# **Radschnellverbindung RS3 Bad Wimpfen-Heilbronn 1. Bauabschnitt**

**Dokumentation zur Bürgerbeteiligung  
- Zusammenfassung -**

## Ergebnisse der Dialogwerkstatt

Samstag, 17.06.2023

### Vorschläge für eine alternative Streckenvariante

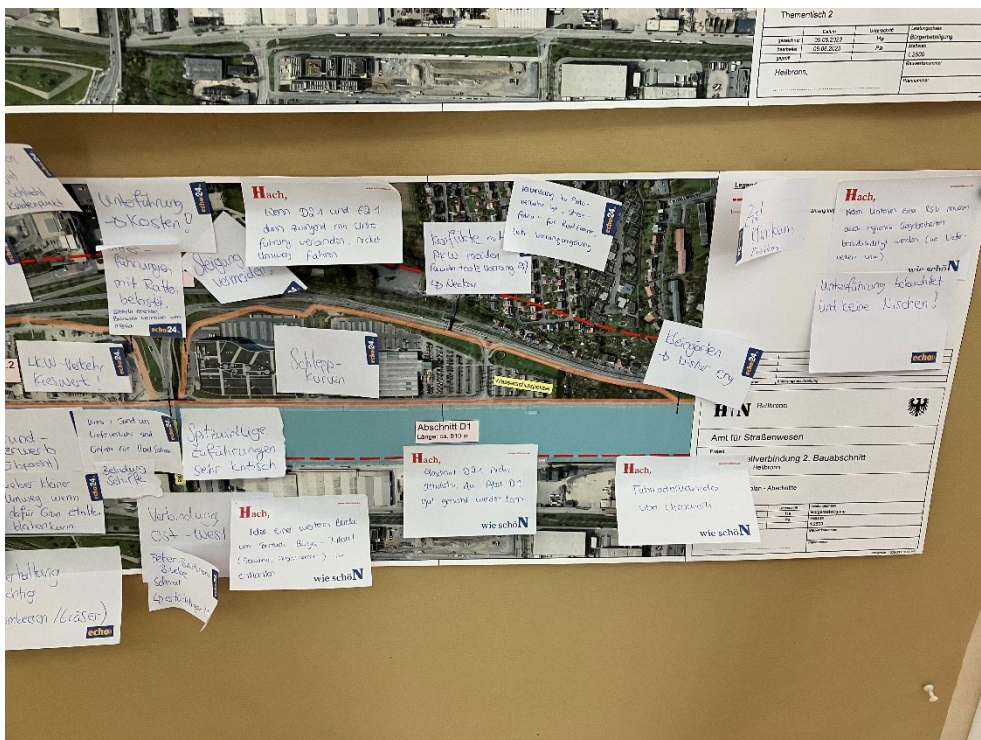
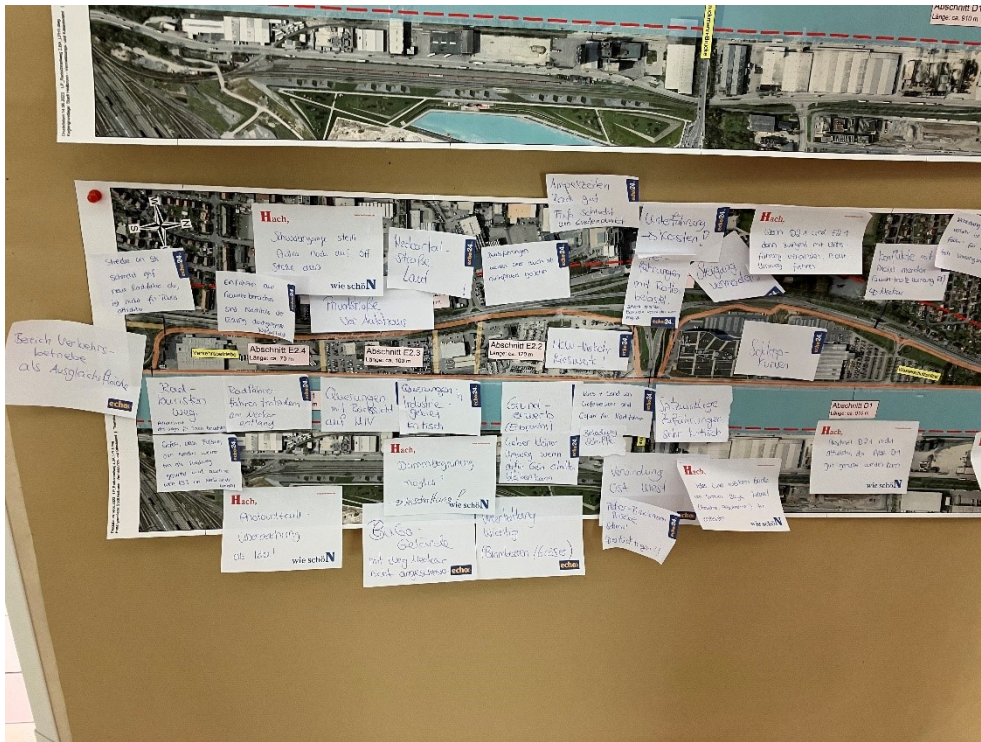
- Führung der Trasse links der Neckartalstraße entlang:
  - ab der Anschlussstelle Richtung Neckargartach (ca. auf Höhe der Sportplätze), dann über Wimpfener Straße, Obereisesheimer Straße und Böckinger Straße, anschließend Übergang zurück zur Strecke entlang des Neckars, z. B. über eine Fahrradbrücke im Bereich der Peter-Bruckmann-Brücke
  - oder
  - ab der Brückenunterführung Einmündung Leinbach in Neckar, dann auf die Böckinger Straße, anschließend Übergang zurück zur Strecke entlang des Neckars, z. B. über eine Fahrradbrücke im Bereich der Peter-Bruckmann-Brücke
- Einrichtungsverkehr für Radfahrer\*innen: Engstelle unter der Brückenunterführung Einmündung Leinbach in Neckar; hier könnte über eine einspurige Führung die gegebene Breite des Radweges mit 3 m gut ausgenutzt werden; Beispiel:
  - Richtung Norden: am Neckar entlang
  - Richtung Süden: entlang der Böckinger Straße

## Vorschläge für eine alternative Streckenvariante (Fortführung von Thementisch 1)

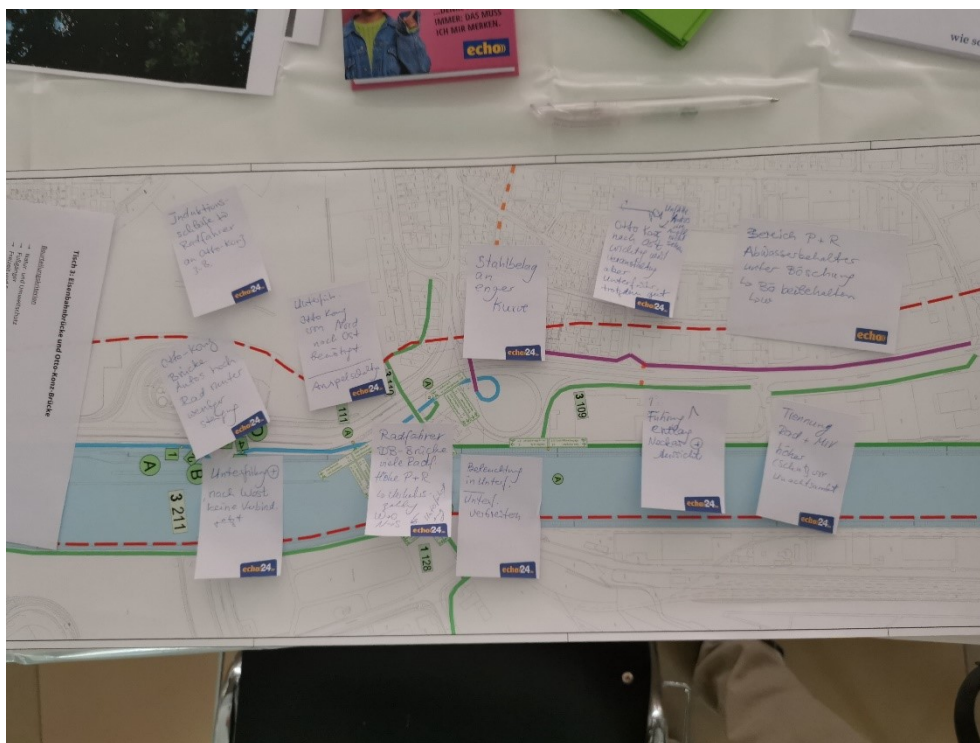
Führung der Trasse westlich der Neckartalstraße entlang:

- Entlang der Böckinger Straße, Querung zurück auf ursprüngliche Route z. B.
  - Zu Beginn des Abschnitts D1 (Gabelung der Strecke entlang des Neckars und entlang der Neckartalstraße)

- Bei der Fußgängerbrücke auf Höhe Pflanzen Kölle
- Ca. auf der Höhe Kreisverkehr Möbel Rieger/Pflanzen Kölle
- Weiter über die Kreuzung Saarlandstraße, Querung zurück auf ursprüngliche Route z. B.
  - Auf Höhe Abschnitt E2.2
  - Auf Höhe Abschnitt E2.4
  - Durch eine Unterführung, auf Höhe der Verkehrsbetriebe
- Unterführungen sind grundsätzlich gut, da sie eine schnelle Verbindung gewährleisten und gut zu befahren sind, wenn sie sauber und beleuchtet sind
